埼玉県川口市元郷 3-22-23 伊藤鉄工株式会社

SAGCDC 仕様変更のお知らせ

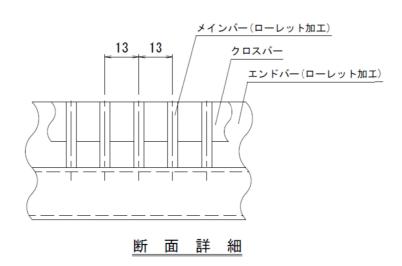
(1)メインバーのピッチ寸法が、12.5mm から 13.0mm に変更いたします。

(2)SAGCDC 50-14 のエンドバーの寸法が、32mm から 38mm に変更いたします。 (製品高さは変わりません。)
